**Avis de la mission régionale d'autorité environnementale  
Projet de construction et d'exploitation d'un parc photovoltaïque flottant- lac  
de Mazade - commune de Miremont (Haute-Garonne)**

N° MRAe 2021APO69

Avis émis le 5 août 2021

**Illustration 75 extrait de l'EI : localisation des plantations envisagées – réalisation ARTIFEX**

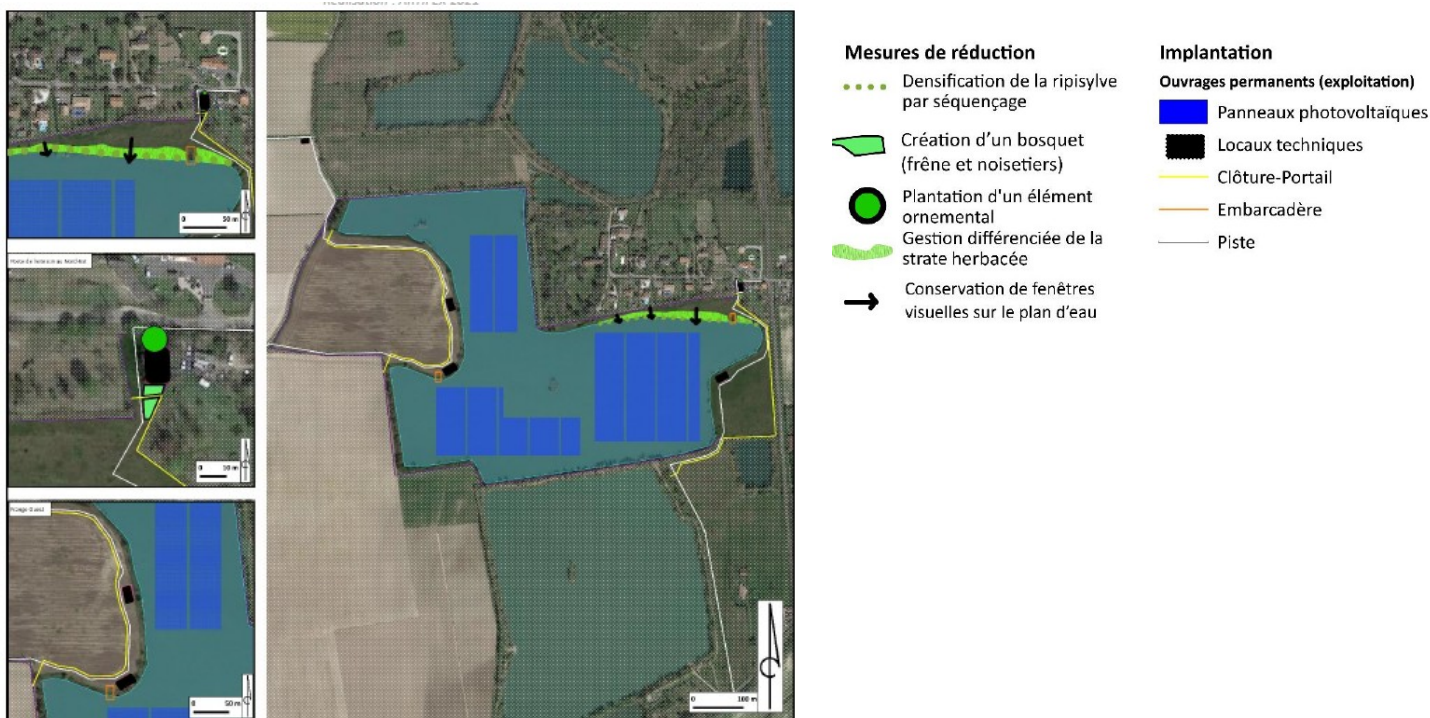
Même si les plantations envisagées contribuent à en atténuer les principaux impacts depuis les lieux habités, des incidences visuelles résiduelles perdureront lorsque les riverains, randonneurs, conducteurs routiers feront le tour du lac ou lorsqu'ils pratiqueront une activité de loisir et de détente. L'ambiance paysagère des rives en sera profondément modifiée par l'apparition de structures industrielles dans un cadre renaturé ne présentant plus les traces d'une activité anthropique, le cadre de vie en sera alors affecté. **La MRAe évalue que les incidences résiduelles du projet sont modérées pour une partie des rives du lac (lors du cheminement piétonnier) et ponctuellement depuis la route d'accès à ce dernier. La MRAe évalue qu'aucune mesure d'intégration paysagère supplémentaire ne pourra en atténuer les impacts visuels.**

**La MRAe recommande de proposer une implantation et une intégration des éléments techniques du projet (poste de livraison, de transformation, pistes, accès au plan d'eau...) la plus discrète et naturelle possible (bardage bois, toiture bi-pente canal, clôture/ portail de type agricole bois et grillage anthracite).**
